**COMISSÃO DE COORDENAÇÃO E DESENVOLVIMENTO
REGIONAL DO CENTRO - CCDRC**

PARECER TÉCNICO FINAL DA COMISSÃO DE AVALIAÇÃO

AMPLIAÇÃO DA PEDREIRA TAPADA DA CELA N.º 1

GRANIPOÇAS - SOCIEDADE INDUSTRIAL DE GRANITOS, LDA.

Figura 14: Poligonal da pedreira e áreas mexidas fora do pedido de ampliação.

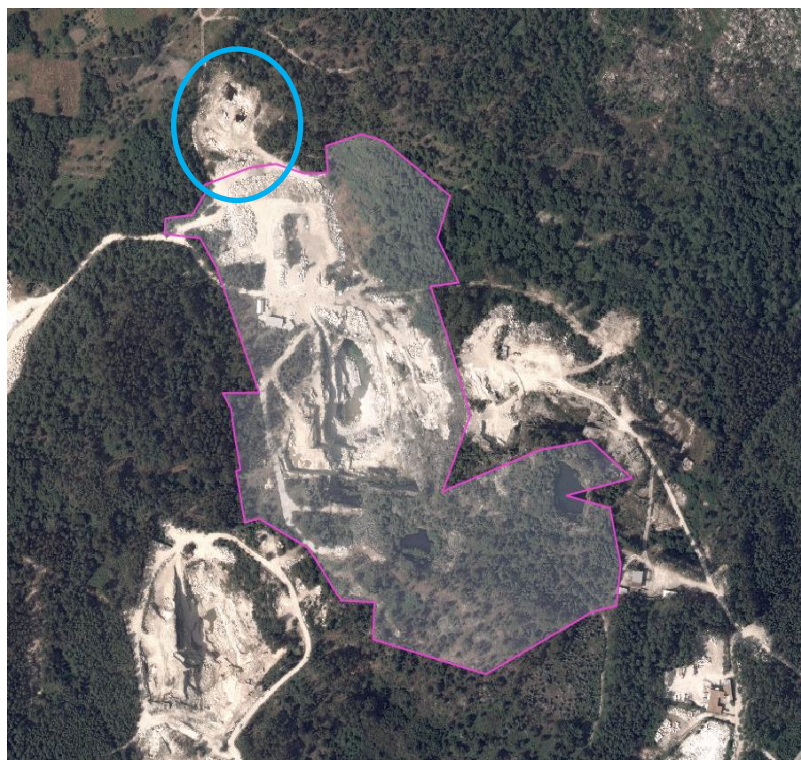
Tendo em conta a imagem de satélite, de 2021, com a implantação da poligonal da pedreira, constata-se que existem áreas mexidas fora do pedido de ampliação, destacadas a azul, pelo que não será respeitada a área de defesa identificada nas peças desenhadas do projeto.

Figura 18: Perfil topográfico [A-B] do Plano de Lavra.

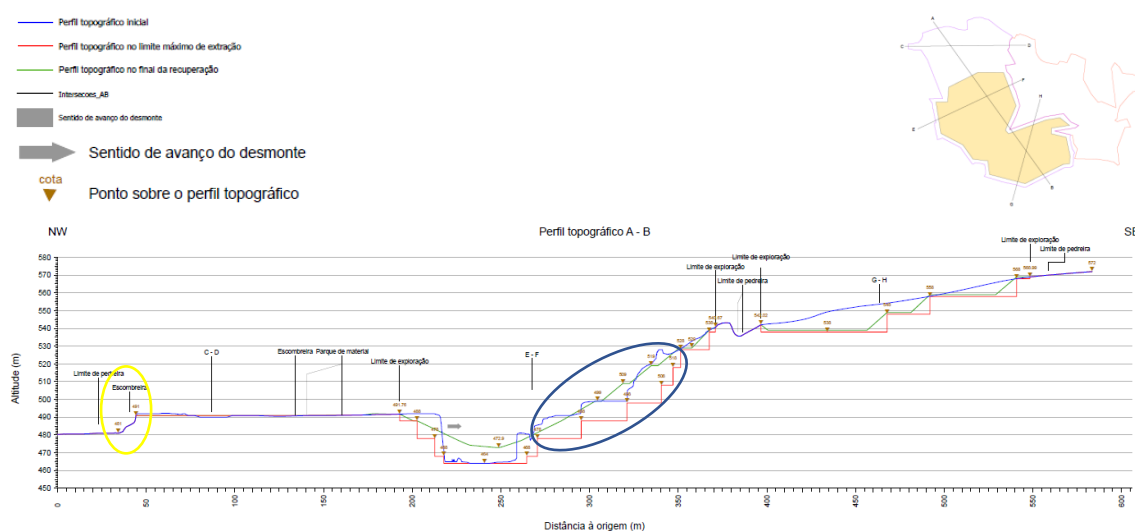
Em relação à figura 18 importa referir que a solução para a modelação (linha do desenho representada na cor verde e destacada a azul) apresentada para a suavização, dos degraus entre a cota 479 m e 526 m, é de difícil execução, apresentando uma espessura de escombros muito superior aos 100 cm (80 cm de escombros e 20 cm de terras) apresentados no PARP. Do ponto de vista técnico apresenta grandes riscos de resvalamento de escombros e de segurança para os trabalhadores, pois não possui elementos estruturais que assegurem a sua estabilidade permanente e o seu não escorregamento, bem como não permite a definição de patamares horizontais com 3 m de largura e muito menos poderão sobre esses patamares e/ou sobre os taludes inclinados a 45º ser abertas covas para plantação de espécies arbóreas, conforme representado na peça desenhada n.º 02 do PARP (Figura 20).

A solução proposta para a modelação, apresentada para a suavização (Plano de Pedreira - Plano de Lavra - Desenho 04 / Folha 01), dos degraus entre a cota 479 m e 526 m, é de difícil execução, apresentando uma espessura de escombros muito superior aos 100 cm (80 cm de escombros e 20 cm de terras) apresentados no PARP. Do ponto de vista técnico apresenta grandes riscos de resvalamento de escombros e de segurança para os trabalhadores, pois não possui elementos estruturais que assegurem a sua estabilidade permanente e o seu não escorregamento, bem como não permite a definição de patamares horizontais com 3 m de largura e muito menos poderão sobre esses patamares e/ou sobre os taludes inclinados a 45º ser abertas covas para plantação de espécies arbóreas, conforme representado na peça desenhada n.º 02 do PARP.

Figura 20: Perfil topográfico [A-B] da recuperação paisagística.

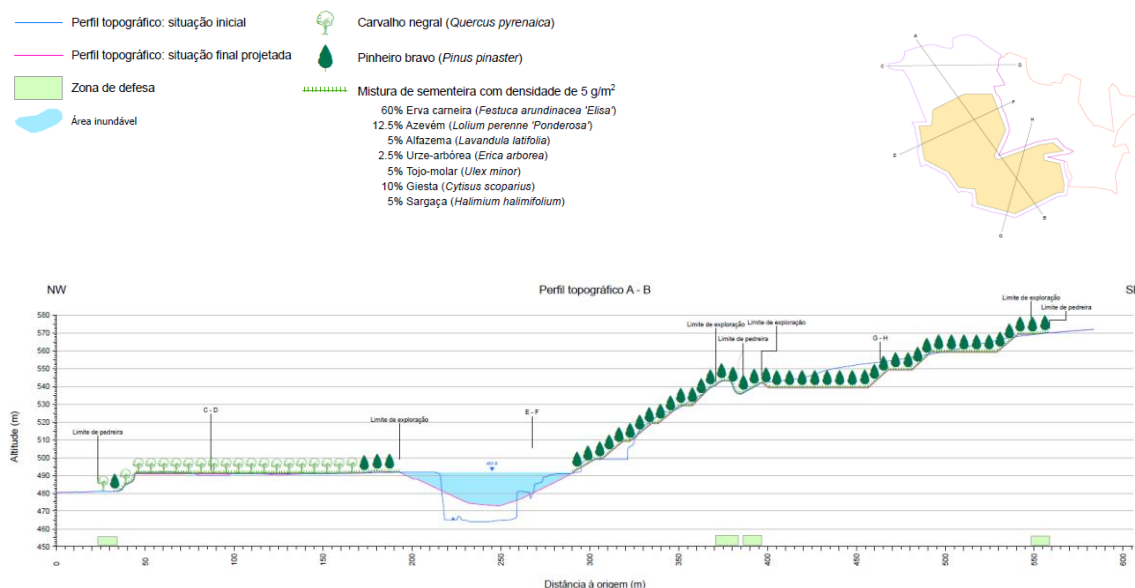
No que se refere ao revestimento vegetal, apesar de se ter eliminado o recurso a equipamento mecânico para a abertura das covas (pp. 90 do PP), o projeto continua a considerar a altura de 20 cm para o substrato por cima de 80 cm de escombros, situação projetada quer para a zona por cima da escombreira já existente quer por cima dos patamares após modelação (pp. 89 do PP e representado na figura 20), o que não garante a viabilidade para a plantação de quaisquer espécies arbóreas.

Mais se refere que não são apresentadas as características geométricas das covas que servirão para a plantação das árvores.

- No que se refere ao revestimento vegetal, é considerada a altura de 20 cm para o substrato por cima de 80 cm de escombros, situação projetada, quer para a zona por cima da escombreira já existente, quer por cima dos patamares após modelação, o que não garante a viabilidade para a plantação de quaisquer espécies arbóreas.

Mais se refere que não são apresentadas as características geométricas das covas que servirão para a plantação das árvores.
